LABORATORIO VIA LARGA

La progettazione partecipata definitiva del Parco

2° Workshop
11 dicembre 2006
Report-verbale resoconto

Comune di Bologna
Quartiere San Vitale

I PERCORSI INTERNI:
scelta dei materiali e gerarchia

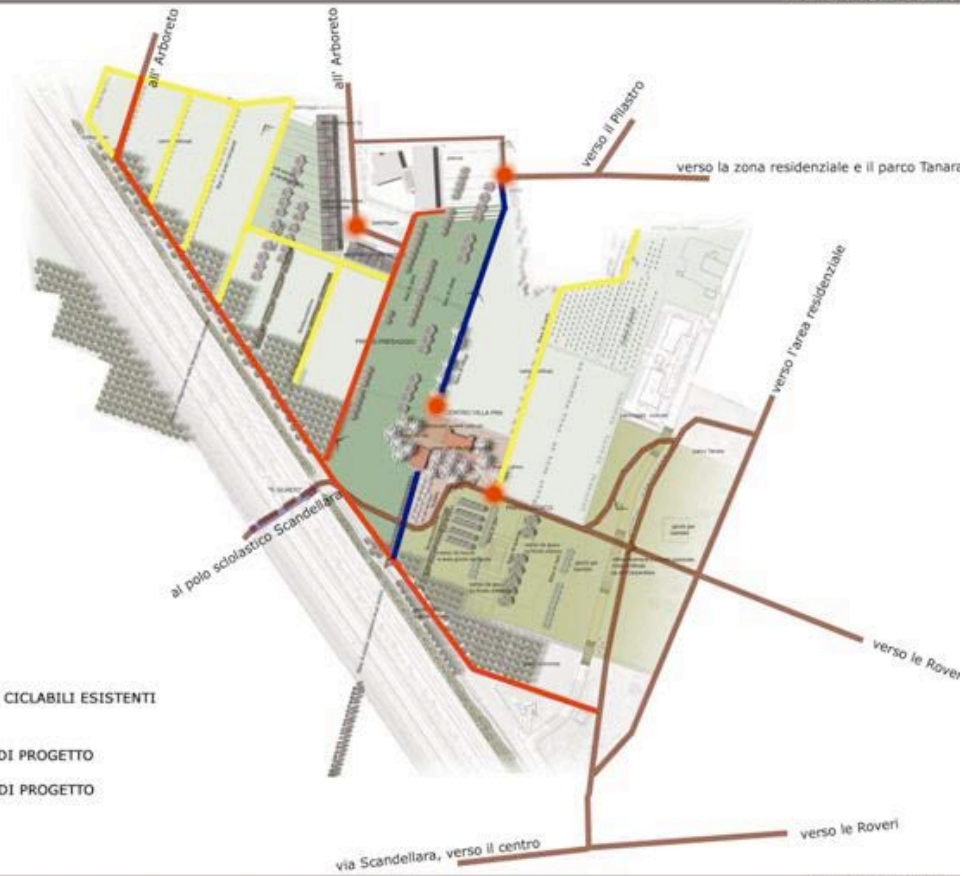
- Fondo: prevedere qualità del materiale affinché sia duraturo
- Materiali a bassa manutenzione
- Continuità con materiali usati nel Parco Tanara
- Inerti piccoli per facilitare l'uso per vari utenti (pedoni, bici, carrozzine)
- Importanza dei collegamenti tra Villa Scandellara e Villa Pini
- Preoccupazione per qualità dei materiali pensando alla manutenzione necessaria (evitare conglomerato ecologico utilizzato in parchi vicini)
- Perché non utilizzare lo stesso materiale per tutti i percorsi?
- Se piove il prato e le cavedagne non sono accessibili; fossi per drenaggio?

- Rendere sentieri utilizzabili
- Pochi ma utilizzabili, piuttosto che cose belle ma poco invitanti (es. cavedagne)
- Creazione di percorsi "Biodiversità" ad uso didattico

- Opportuno separare i percorsi per ciclisti da quelli per pedoni, rendendoli riconoscibili (es. Colori diversi, fondi diversi)
- Segnaletica informale, come elemento di valorizzazione e di sicurezza, sui percorsi che collegano Villa Pini a Villa Scandellara

- Salvaguardare cavedagne così come sono
- Trovare "dissuasori" per motorini
- Opportuno tenere separati percorsi pedonali e ciclabili
- Più elasticità: percorsi per bambini in bicicletta; percorsi per disabili

- Villa Pini non dovrebbe rimanere troppo lontana dai parcheggi
- Proteggere i percorsi dai motorini
- Creare un dislivello per l'accesso alla Piazza Cusb affinché non sia accessibile ad automobili

- Sarebbe opportuno creare un percorso ciclabile alternativo a via del Terrapieno (in corrispondenza del cavalcavia): strategico per collegare il Parco ad altre aree verdi

- Connessione trasversale pavimentata

ATTREZZATURE: tipologie di sedute

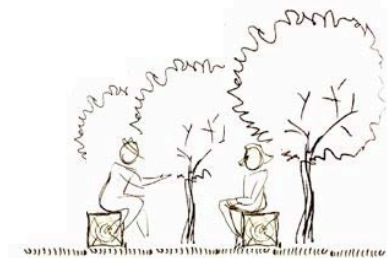
- Classica panchina con schienale, soprattutto per gli anziani
- Disseminate, alternate
- Positiva l'idea di creare isole di panchine, disposte all'ombra, con tavolini (per gli anziani che giocano a carte, nei pressi di Villa Pini; per studenti; per pic-nic)
- Disporre panchine lungo il percorso
- Distinguere tra sedute "strutturate" e informali
- Centralità su Villa Pini

- Mettere sedute all'ombra
- Creare una zona "solarium"
- Sedute vicino a percorsi e nel prato
- In passato, in altri parchi vicini, panchine poste nelle vicinanze delle abitazioni creavano situazioni di disturbo per i residenti
- Non disporre le sedute sotto eventuali alberi da frutto

- Creare una capanna, o una tettoia o un gazebo ad uso didattico, per organizzare lezioni all'aperto
- Prevedere oggetti di arredo modulabili (es. sedie), che possono essere messi al riparo presso la struttura di Villa Pini
- Introdurre una o due panche larghe negli spazi verdi
- Posizionare sedute a "cubetto" in cerchio sotto il gazebo
- Disporre le sedute in funzione di diversi utenti: studenti, anziani, bambini
- Lo schienale è necessario, ma quello previsto è troppo basso
- Tronco di legno: non comporta un eccessivo consumo di legno?
- In alternativa panchine di sasso, ricoperte di legno per il freddo
- Introdurre tavoli per studiare, visto che la zona è frequentata da studenti
- Originalità positiva ma non deve pregiudicare la praticità
- I tronchi di legno non sono troppo costosi?
- Prevedere sostegni per fissare le panchine al suolo ed evitare atti vandalici

Condividete le proposte riguardo l'illuminazione? Se no, perché? Proposte migliorative?

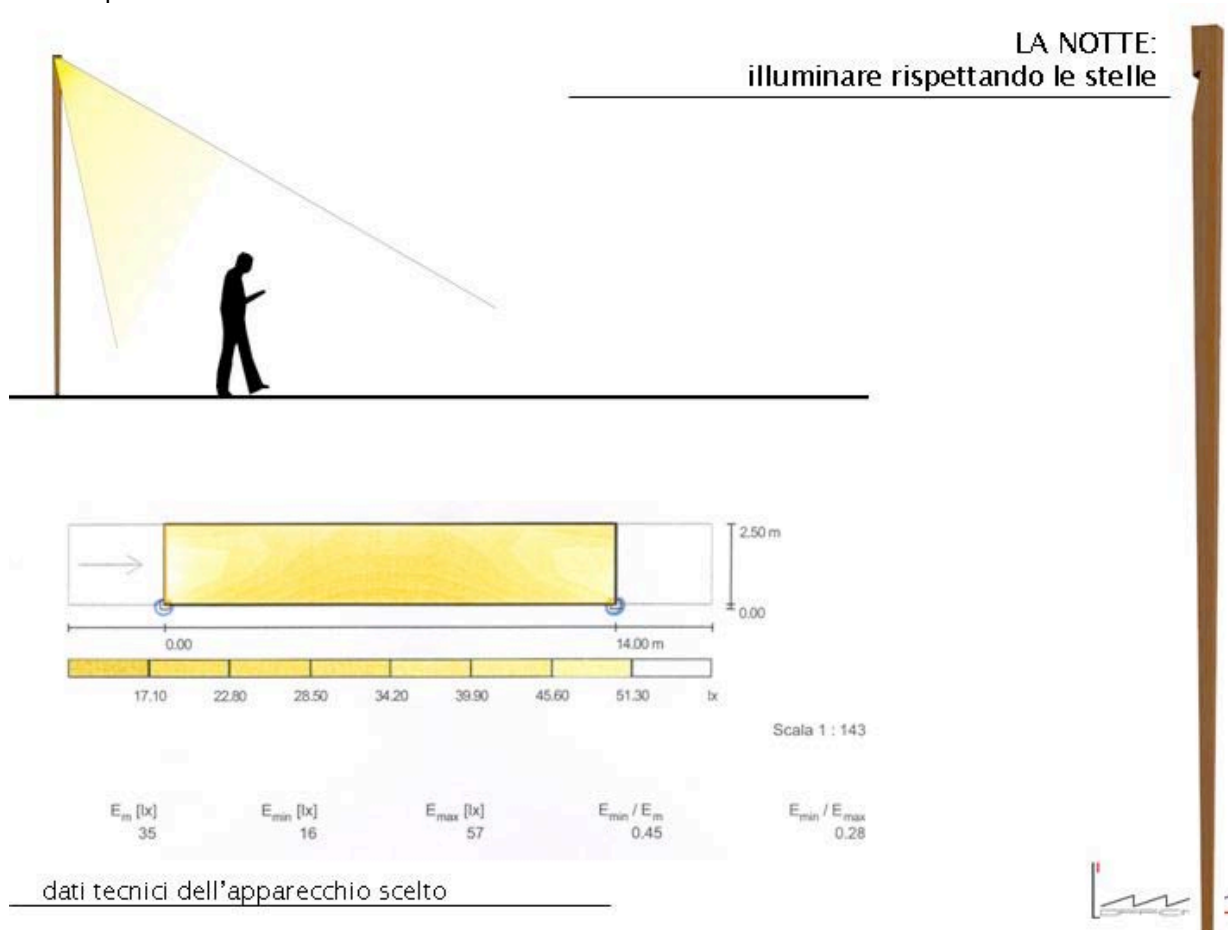
- Diversificare le luci in funzione del percorso
- Importante che il pedonale sia illuminato
- Prevedere illuminazione per la ciclabile sotto il pioppeto

- Lampioni bassi sarebbe belli, ma forse molto esposti ad atti vandalici
- Buona l'idea di poter vedere il cielo stellato, ma opportuno aggiungere punti luce da accendere in caso di emergenza

- Se diventa un parco molto frequentato, soprattutto d'estate, sarebbe opportuno creare punti di illuminazione perché sia sicuro anche per chi si apparta dalle zone più illuminate e frequentate

- Panchine "illuminanti"
- Possibilità di spegnere le luci nella zona sportiva, quando le strutture non vengono utilizzate
- Inserire led che consentano di lasciare le luci sempre accese, mantenendo bassi i consumi

- L'illuminazione è molto importante per la sicurezza: non "risparmiare" su questo aspetto
- I pannelli fotovoltaici avrebbero un alto valore educativo, ma sono costosi e dal punto di vista estetico non piacciono ancora a tutti
